**Création d'un Ensemble Immobilier sur la commune
de Nogent-sur-Oise (60)**
AVIS DE L'AUTORITE ENVIRONNEMENTALE SUR L'ETUDE D'IMPACT

Synthèse de l'avis

Plan de masse du projet, en date de novembre 2015

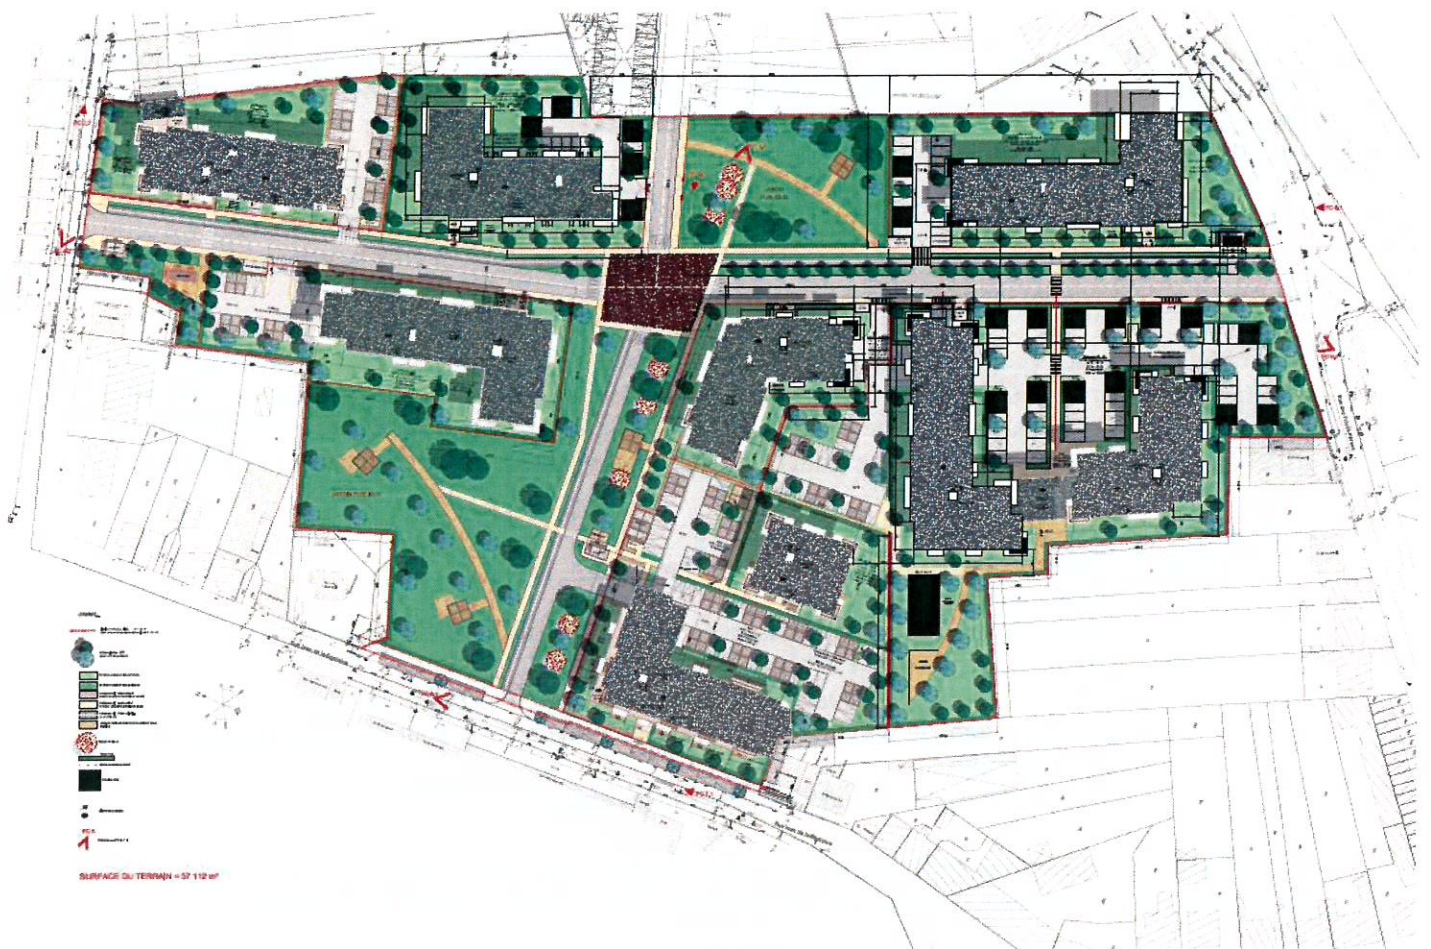
L'autorité environnementale relève une incohérence dans le dossier sur le nombre de bâtiments prévus. Il est fait mention de 10 bâtiments dont un bâtiment résidence intergénérationnel page 14 puis de 8 bâtiments dont une résidence intergénérationnelle page 115. Le plan de masse quant à lui montre 9 bâtiments.

L'autorité environnementale relève que le dossier indique que l'ensemble des bâtiments sera construit sur un niveau de parking ou sur vide sanitaire. Or, le plan page 112 montre des logements en rez-de-chaussée. Au droit de ces bâtiments, et quand les seuils d'acceptabilité sont dépassés, une dépollution est à prévoir. Concernant les zones de parking au niveau du rez-de-chaussée, si le parking est constitué d'un bâtiment fermé, une dépollution est à prévoir sauf si l'évaluation des risques sanitaires (tenant compte des substances maximales mesurées au droit des zones concernées) montre des résultats en dessous des valeurs seuils.

L'autorité environnementale recommande de corriger les incohérences dans le nombre de bâtiments prévu.

- *joindre au dossier le document en date du 25 août 2015 montrant les zones à dépolluer qui avait été communiqué aux services de l'État ;*
- *mettre en cohérence les mesures prévues (bâtiments construits sur un niveau de parking ou sur vide sanitaire) avec le plan page 112 qui laisse apparaître des logements en rez-de-chaussée ;*
